**Magistrát hl. m. Prahy
Odbor územního rozvoje
Jungmannova 35
110 00 Praha 1, Nové Město**

Věc: projednání návrhu Územního plánu hl. m. Prahy (Metropolitního plánu)

Podání: **připomínky k návrhu Územního plánu hl. m. Prahy
(Metropolitního plánu)**

PŘIPOMÍNKA č. 1

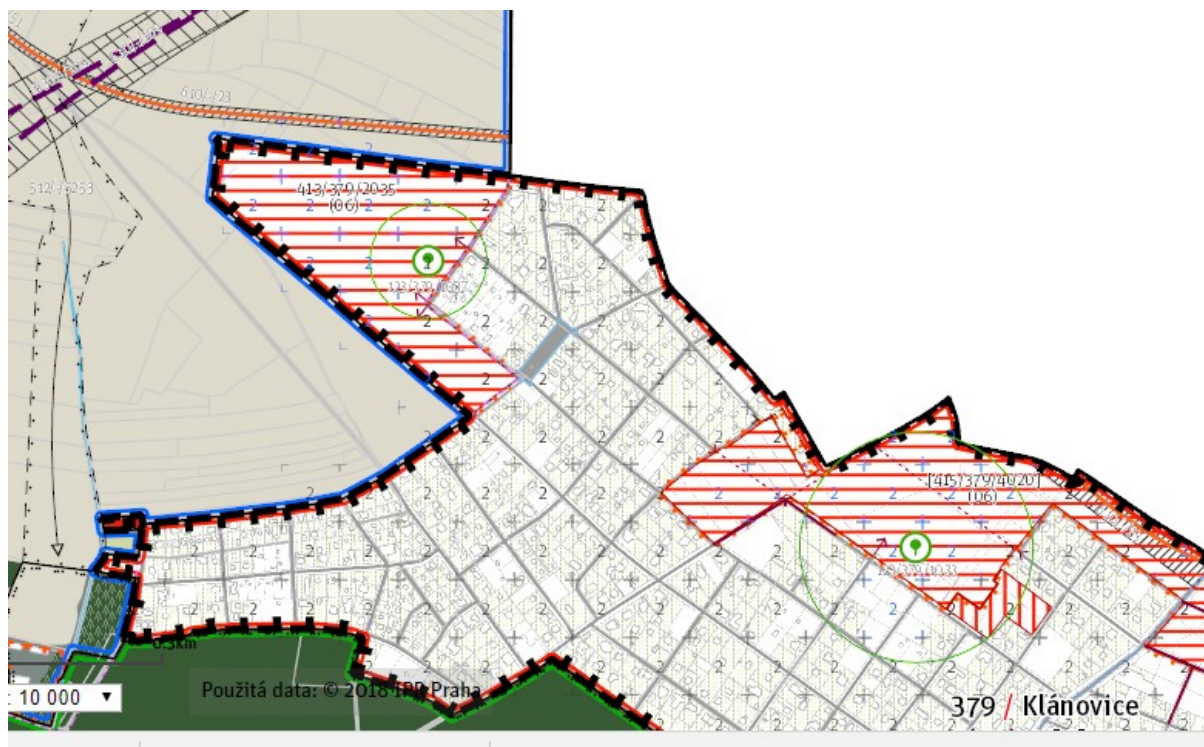
Nesouhlasíme s koridory dopravní infrastruktury 610/-/51 a 610/-/23 ostatní dopravně významné komunikace „Komunikační propojení Horní Počernice – Klánovice – návrh (tzv. Klánovická spojka) v lokalitě 379 Klánovice (na severním okraji lokality).

Požadujeme, aby uvedené koridory dopravní infrastruktury 610/-/51 a 610/-/23 byly z návrhu MPP zcela vypuštěny.

1. Návrh MPP vymezuje koridor dopravní infrastruktury 610/-/23 v těsné blízkosti stávající obytné zástavby (viladomů) v ulici „Trojmezí“ na jižním okraji obce Šestajovice, ačkoli by pro vymezení (posunutí) tohoto koridoru jižním směrem o cca 40 metrů byl dostatečný prostor na nezastavěné a nevyužité pozemkové parcele č. 811/5 o výměře 22 408 m², orná půda, k. ú. Klánovice, která v současné době odděluje severní hranici zástavby Městské části Praha-Klánovice a jižní hranici zástavby sousední obce Šestajovice. Návrh MPP v tomto ohledu nenabídl posouzení žádných variant a přišel s touto jedinou variantou koridoru v bezprostředním sousedství obytné zástavby obce Šestajovice.
2. Uvedené řešení, které návrh MPP přináší, je naprosto nepřiměřené a neodůvodněné z hlediska ochrany veřejného zdraví obyvatel obytné zástavby v ulici „Trojmezí“ před vlivy z hluku a znečišťujících látek z

3. Návrh MPP, potažmo Vyhodnocení vlivů na udržitelný rozvoj území (dále též jen „Vyhodnocení vlivů“), neobsahuje dostatečné posouzení vlivů z hluku a znečišťujících látek navržené dopravně významné komunikace (koridoru 610/-/23) na zdraví obyvatel z obytné zástavby v ulici „Trojmezní“ na jižním okraji obce Šestajovice. Vyhodnocení vlivů v textové části pouze stručně (popisně) uvádí: (i) na str. 229: „*Jako záměry s potenciálně negativním vlivem jsou hodnoceny záměry silniční dopravy ve větším rozsahu na území přírodních parků (... Komunikační propojení Horní Počernice – Klánovice (610/-/23) – PPK Klánovický les – Čihadla ...)*“; a dále (ii) na str. 253 v tabulce č. 85: „*nárůst imisní zátěže u okrajové obytné zástavby v jižní části obce Šestajovice*“ ohledně záměru 610/-/23 „*Komunikační propojení Horní Počernice – Klánovice*“. V Příloze č. 2 „Vyhodnocení vlivů na kvalitu ovzduší“, Příloze č. 3 „Akustická studie“ a v Příloze č. 4 „Vyhodnocení vlivů na veřejné zdraví“ není k dané otázce nic uvedeno.

7. Uvedené koridory dopravní infrastruktury 610/-/51 a 610/-/23 podle návrhu MPP kříží koridory dopravní infrastruktury pro vysokorychlostní trať 630/-/104 a 630/-/109, aniž by návrh MPP stanovil podmínky či řešení tohoto křížení. V tomto směru je návrh MPP vnitřně logicky rozporný.

PŘIPOMÍNKA č. 2

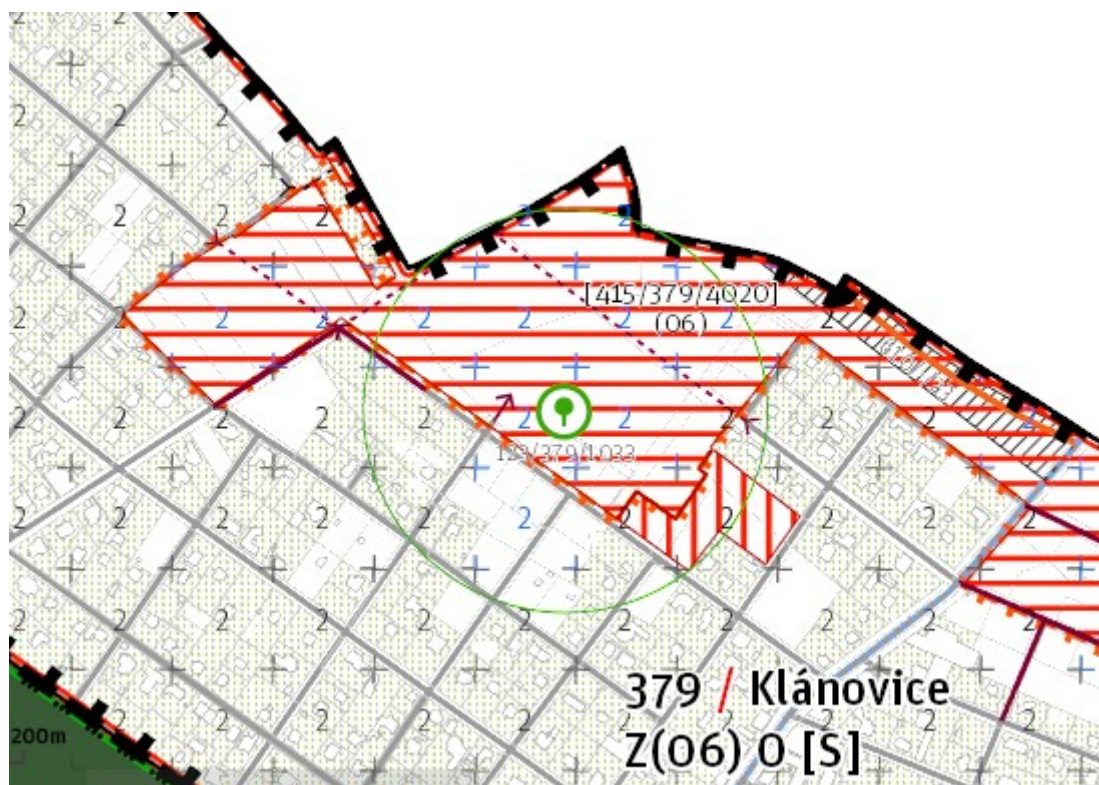
Nesouhlasíme s vymezením rozvojové plochy 415/379/4020 jako typem struktury zahradního města s obytným způsobem využití a dle zásadní připomínky MČ Klánovice dokonce s vymezením prvku pro veřejně občanskou

vybavenost na západ od ul. Slavětínské.

Požadujeme z návrhu MP v lokalitě 379 Klánovice vypustit rozvojovou plochu 415/379/4020 a tuto plochu v návrhu MP zakotvit jako nezastavitelné území.

1. Území navrhované rozvojové plochy 415/379/4020 je v současném stavu zemědělskou krajinou a je součástí významného krajinnotvorného prvku pole, zástavba, Klánovický les. Při transformaci tohoto území na zahradní město dojde k trvalému záboru zemědělského půdního fondu, což je v rozporu s odůvodněním textové části návrhu MPP s kapitolou 2 - SOULAD ÚZEMNÍHO PLÁNU S POLITIKOU ÚZEMNÍHO ROZVOJE A S ÚZEMNĚ PLÁNOVACÍ DOKUMENTACÍ VYDANOU KRAJEM, a to závěrem k bodu 14a cit. *"Závěr: Metropolitní plán je s tímto bodem v souladu. Zohledňuje ochranu nezastavěného území, minimalizuje zábory zemědělské půdy a vytváří předpoklady pro ochranu a zachování a zvyšování ekologických funkcí krajiny"*.

2. Rozvojová plocha 415/379/4020 nemá a nemůže mít dostatečnou dopravní obslužnost k obsluze tak velkého území. Neexistuje možnost kolejového dopravního napojení, jak je požadavkem nadřazené územně plánovací dokumentace - Zásad územního rozvoje hl.m. Prahy ve znění aktualizace č. 1 (dále jen „ZUR Praha“). Podle čl. 2.2.3. ZUR Praha je požadavkem cit: „snižovat nároky na dopravu návrhem vhodného funkčního využití území, prioritně realizovat zástavbu v přímé vazbě na kapacitní kolejové systémy hromadné dopravy“.

PŘIPOMÍNKA č. 3

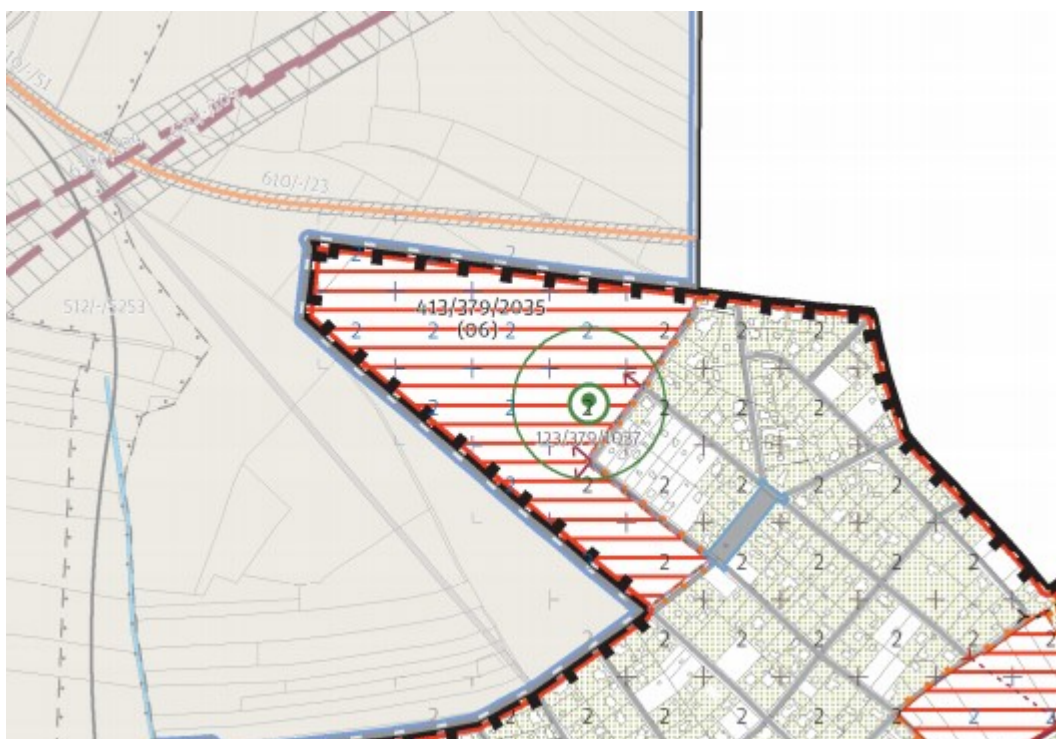
Nesouhlasíme s vymezením rozvojové plochy 413/379/2035 jako typem struktury zahradního města s obytným způsobem využití. Tato plocha patří do listu 379, ale měla by dle současného stavu být přiřazena do listu 947 – Horní Počernice – Klánovice, jehož cílovým charakterem lokality je: „ Chránit a posilovat cílový charakter nezastavitelné, stabilizované a produkční lokality Horní Počernice – Klánovice se strukturou zemědělské krajiny v rovině.

Požadujeme z návrhu MP v lokalitě 379 Klánovice vypustit rozvojovou plochu 413/379/2035 a tuto plochu v návrhu MP zakotvit jako nezastavitelnou produkční určenou pro zemědělství.

1. Území navrhované rozvojové plochy 413/379/2035 je v současném stavu zemědělskou krajinou. Při transformaci tohoto území na zahradní město

2. Rozvojová plocha 413/379/2035 nemá a nemůže mít dostatečnou dopravní obslužnost k obsluze tak velkého území. Neexistuje možnost kolejového dopravního napojení, jak je požadavkem nadřazené územně plánovací dokumentace - Zásad územního rozvoje hl.m. Prahy ve znění aktualizace č. 1 (dále jen „ZUR Praha“). Podle čl. 2.2.3. ZUR Praha je požadavkem cit: „snížovat nároky na dopravu návrhem vhodného funkčního využití území, prioritně realizovat zástavbu v přímé vazbě na kapacitní kolejové systémy hromadné dopravy“.

PŘIPOMÍNKA č. 4

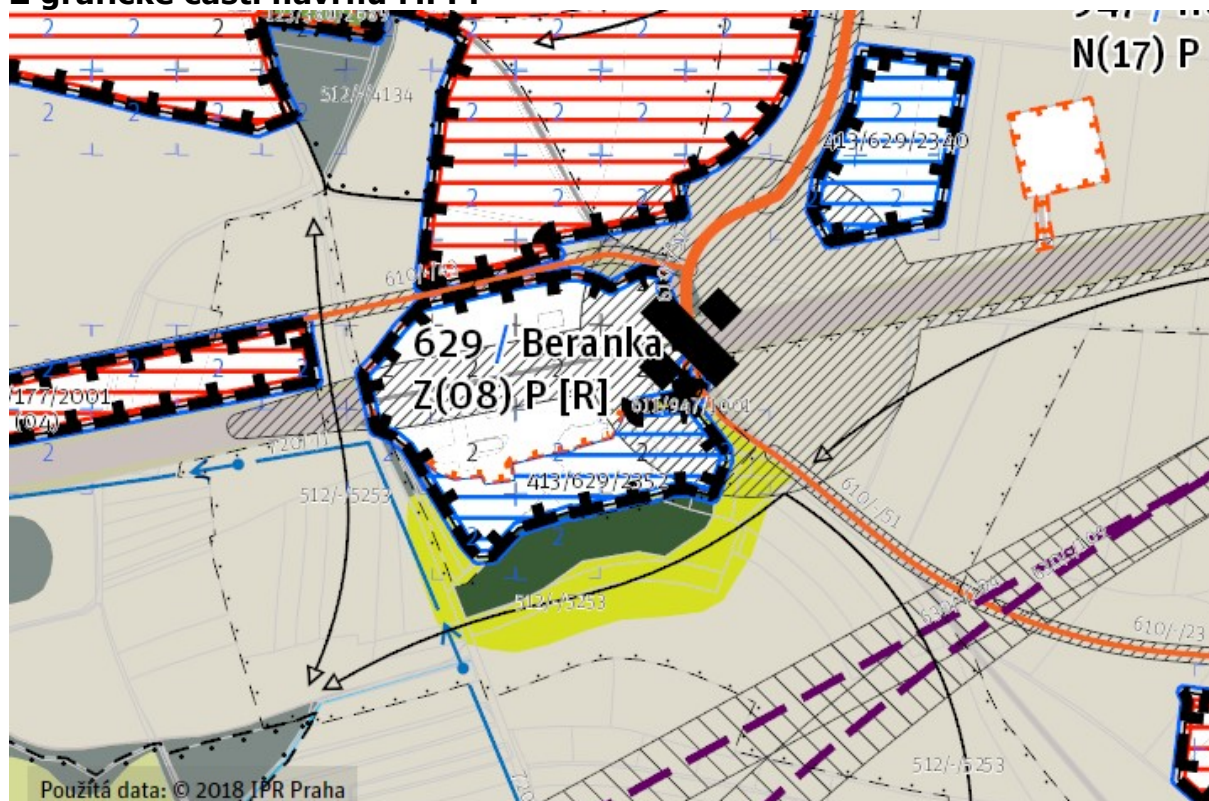
Nesouhlasíme s vymezením 910 / Veřejně prospěšné stavby dopravní infrastruktury 910-611/947/1001 Mimoúrovňová křižovatka Beranka (D11) pokud nebude nejdříve dostaven Městský a Pražský okruh Prahy.

Požadujeme, aby dopravní infrastruktura 611/947/1001 Mimoúrovňové křižovatky Beranka byla přehodnocena v návaznosti na dostavbu Městského a Pražského okruhu. Zároveň požadujeme, aby byl kumulativně vyhodnocen její vliv společně s jejími přípojkami, t.j. koridorem 610/-/51 a 610/-/23 a 610/-/74.

1. Nejdříve by měla proběhnout dostavba Městského a Pražského okruhu a poté dle potřeb realizace komunikací nižšího řádu Komunikační přípojky na MÚK Beranku budou suplovat Pražský a Městský okruh a lokálně se zvýší intenzita provozu v MČ Horních Počernicích, MČ Klánovicích a Šestajovicích – viz karta opatření 267 v Plánu udržitelné mobility Prahy a okolí.
2. Křižovatka může plnit svou funkci jen se svými navazujícími stavbami a přípojkami. Dle Návrhu MP jsou všechny její přípojky rozdělené na jednotlivé koridory a nemohou tedy být kumulativně vyhodnoceny na životní prostředí a zdraví obyvatel.

PŘIPOMÍNKA č.5

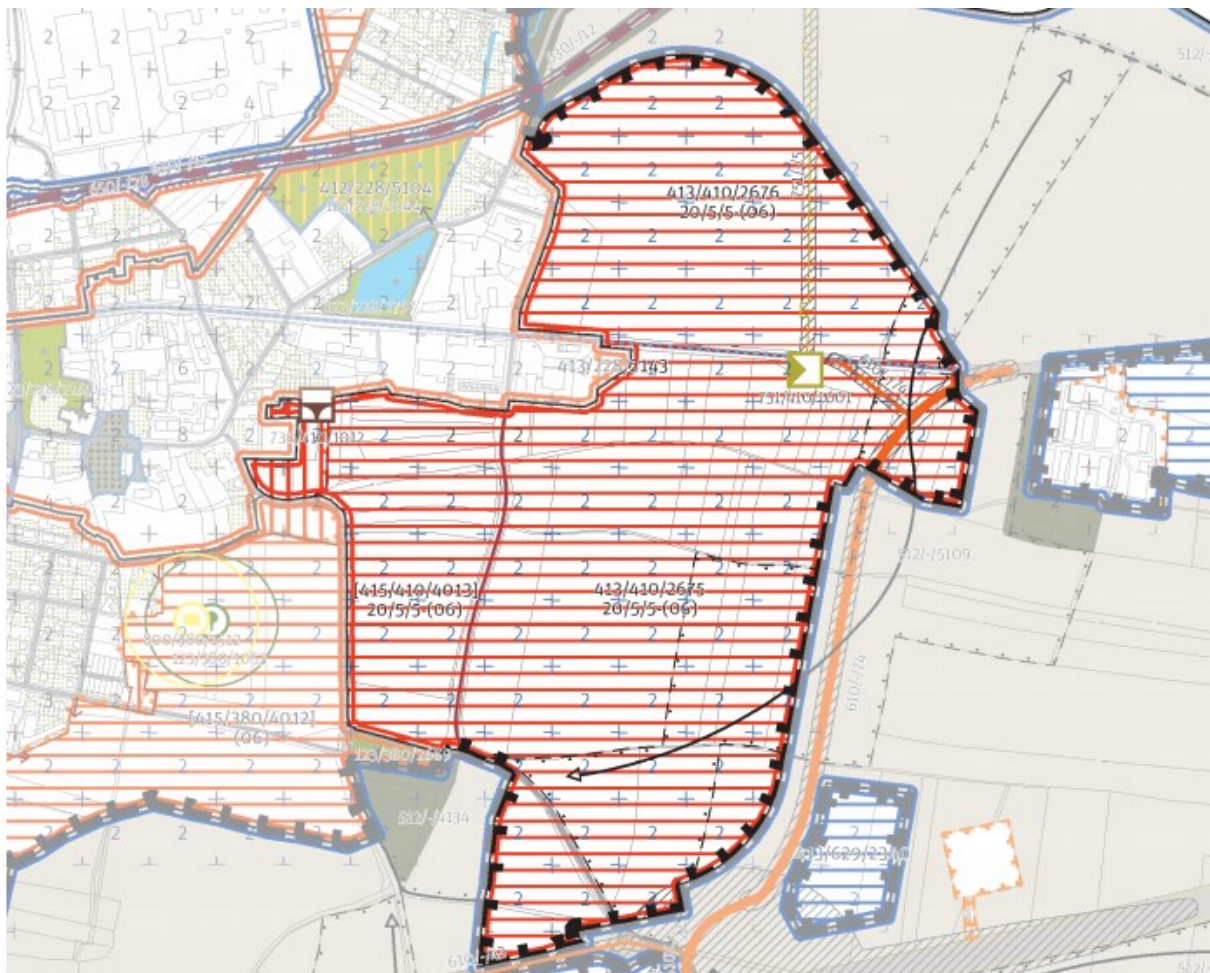
Nesouhlasíme s vymezením rozvojových a transformačních ploch 413/410/2676;

413/410/2675; 415/410/4013 jako typem struktury zahradního města s obytným způsobem využití.

Požadujeme z návrhu MP lokalitu 410 Horní Počernice - východ vypustit jako rozvojovou a transformační plochu a tuto plochu v návrhu MP zakotvit jako nezastavitelné území.

1. Převážná část lokalit 413/410/2676; 413/410/2675; 415/410/4013 je v současnosti zemědělskou krajinou, v určité části rozvojové plochy se nachází dokonce velmi produkční půda s třídou ochrany č.I. Proto považujeme za nepřijatelné, aby se tato plocha stala zastavěnou plochou určenou pro bydlení. Její rozvoj by byl v rozporu s odůvodněním textové části návrhu MPP s kapitolou 2 - SOULAD ÚZEMNÍHO PLÁNU S POLITIKOU ÚZEMNÍHO ROZVOJE A S ÚZEMNĚ PLÁNOVACÍ DOKUMENTACÍ VYDANOU KRAJEM, a to závěrem k bodu 14a cit. "*Závěr: Metropolitní plán je s tímto bodem v souladu. Zohledňuje ochranu nezastavěného území, minimalizuje zábory zemědělské půdy a vytváří předpoklady pro ochranu a zachování a zvyšování ekologických funkcí krajiny*".

2. Rozvojová plocha 410 Horní Počernice-východ nemá a nemůže mít dostatečnou dopravní obslužnost k obsluze tak velkého území. Neexistuje možnost kolejového dopravního napojení, jak je požadavkem nadřazené územně plánovací dokumentace - Zásad územního rozvoje hl.m. Prahy ve znění aktualizace č. 1 (dále jen „ZUR Praha“). Podle čl. 2.2.3. ZUR Praha je požadavkem cit: „snižovat nároky na dopravu návrhem vhodného funkčního využití území, prioritně realizovat zástavbu v přímé vazbě na kapacitní kolejové systémy hromadné dopravy“.
